Formular de evaluare a condițiilor de accesibilitate a clădirilor publice

Categorii	Indicatori	Date colectate
Localitate, raion:	Briceni (Briceni)	
Adresa, strada, nr.:	-	
Instituția:	STOFM Briceni	
Tipul instituției:	ANOFM	
Latitudinea:	48.361171559394 ,	
Longitudinea:	27.085525989532

Fig. V.23. – Exemplu de conformare a suprafețelor vitrate în cadrul foi de ușă și realizarea contrastului vizual

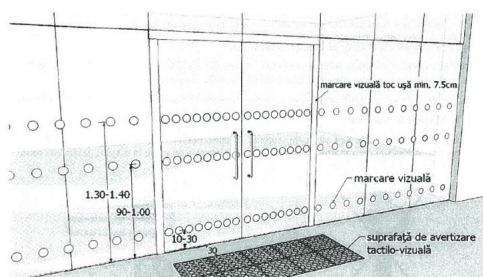
Categorii	Indicatori	Date colectate
	Prag ușă de intrare:	Un prag cu înălțimea: 2 cm Standard: pragul trebuie să fie de maxim 2 cm
	Uși în interior:	Lățimea: 52 cm , 52 cm
	Praguri de la ușile de interior:	Prag 1 cu înălțimea: 4 cm Standard: pragul trebuie să fie de maxim 2 cm Prag 2 cu înălțimea: 4 cm Standard: pragul trebuie să fie de maxim 2 cm
	Ușile de la intrare și din interiorul clădirii sunt dotate/marcate corespunzător cu semne contrastante:	Nu Standard: este o diferență de culoare contrastantă (culori închise / culori deschise) între perete și podea

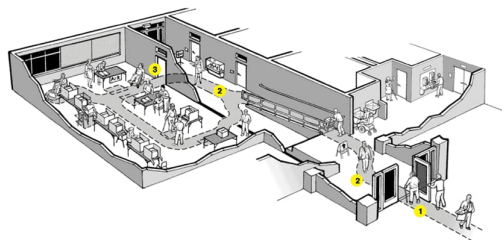
Este la nivel de:	Parter
Dacă sala este la etaj, atunci există un ascensor/elevator:	Nu . Nu există opțiune alternativă pentru a urca la etaj
Trepte:	Nu
Culori contrastante pentru trepte:	Nu Standard: prima și ultima treaptă trebuie semnalate în culori contrastante
Bariere/obstacole:	Da . De tipul: masa
În sală este spațiu de manevră pentru un scaun rulant cu diagonala minimă de 140 cm:	Nu
Spațiul interior este suficient iluminat:	Da
Culori contrastante pentru sală:	Nu Standard: este o diferență de culoare contrastantă (culori închise / culori deschise) între perete și podea

Fig. V.42.a Amenajarea unei cabine WC adaptate - tip A

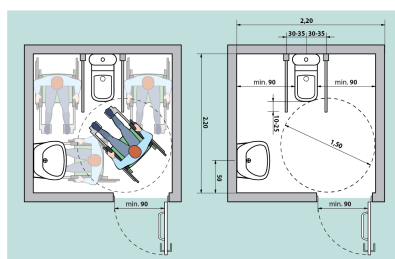
Grup sanitar în exterior:	Nu
Grup sanitar în interior:	Da . La Parter
Există indicatoare pe coridoare și pe ușă, care semnalează grupul sanitar accesibil:	Nu
Ușa de intrare WC interior, lățime:	76 cm Standard: ușa trebuie să fie de minim 90 cm
Prag ușă de intrare:	Prag cu înălțimea: 4 cm Standard: maxim 2 cm
Dimensiuni grup sanitar:	320 cm x 260 cm Standard: minim 160 x 180 cm
Ușa cabină WC, lățime:	62 cm Standard: ușa trebuie să fie de minim 90 cm
Ușa cabinei se deschide în :	Interior Standard: exterior
Dimensiuni cabină WC:	320 cm x 260 cm Standard: minim 160 x 180 cm
Prag ușa cabină WC:	Prag cu înălțimea: 35 cm Standard: maxim 2 cm
Vasul WC are bare de suport:	Nu
Mecanismul de scurgere a apei este:	Integrat în vasul WC
Lavuar/chiuveță:	Da , înălțimea de: 65 cm Standard: h - 85 cm
Este spațiu liber sub lavoar:	Nu
Este uscător de mâini:	Nu
Întreprerătoarele sunt poziționate la o înălțime de 80 până la 110 cm de la podea:	Nu

Toaleta este echipată cu sistem/buton de alarmă:	Nu
În toaletă sau cabine există cuier pentru haine:	Nu
Culori contrastante:	Da Standard: este o diferență de culoare contrastantă (culori închise / culori deschise) între perete și podea
Colacul de WC este de o culoare contrastantă cu vasul de WC:	Nu
Iluminare bună (lumină de zi și lumină artificială) în WC:	Da
